<b>REMPROJEKT</b> ul. Partyzantów 3, 05-155 Leoncin	
Gmina Leoncin ul. Partyzantów 3, 05-155 Leoncin	
„Przebudowa drogi wojewódzkiej nr 575 w miejscowości Nowe Grzechale i Stare Grzechale na odcinku od km 75+750 do km 78+100, polegająca na budowie chodnika”	
Materiały do zgłoszenia robót budowlanych	
PLAN SYTUACYJNY	
mgr inż. Marcin Łukasiewicz	04.2011
1:500	2.11

Gmina Leondin ul. Partyzantów 3, 05-155 Leondin	
„Przebudowa drogi wojewódzkiej nr 575 w miejscowości Nowe Grochale i Stare Grochale na odcinku od km 75+750 do km 78+100, polegająca na budowie chodnika”	
Materiały do zgłoszenia robót budowlanych	Skala: 1:500
PLAN SYTUACYJNY	Nr rysunku: 2 14
Projektant: mgr inż. Marcin Łukasiewicz	W 2015

M2DW  
-BODP WARSZAWA DROGA NR 576-575  
REJON ZARZĄD DRÓG OZARÓW GRODZISU MAZ.  
od km 29+900 do km 30+900

ARKUSZ NR 24

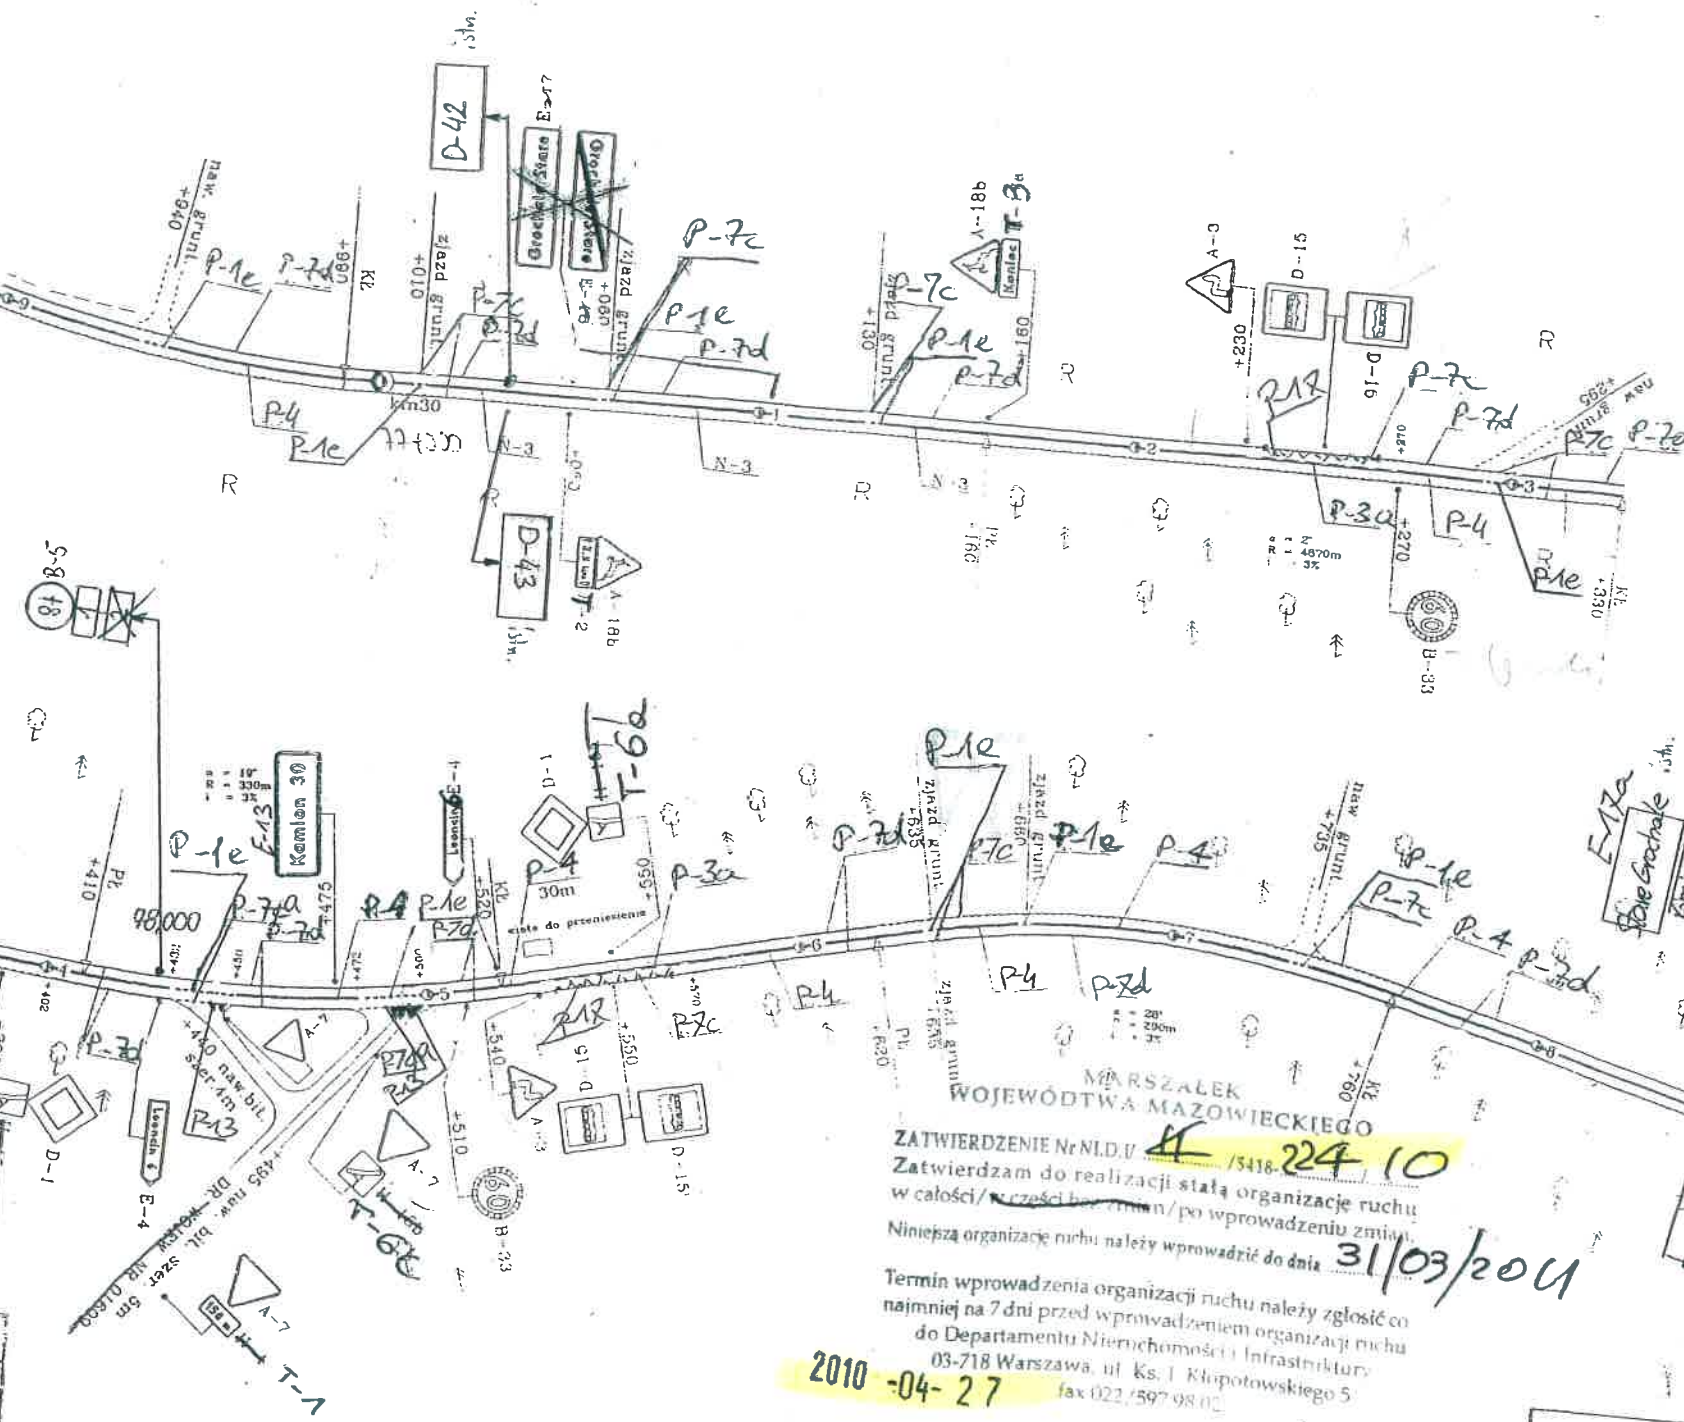
Wydział Ruchu Drogowego  
Komendy Stołecznej Policji  
projekt - szkic  
- zabezpieczenia robót - organizacji ruchu  
opiniuje pozytywnie - negatywnie  
- Wskazanie +440 oraz +495 do znaków  
"A-7" wprowadzić Ustępnienie P-13 (do osi).
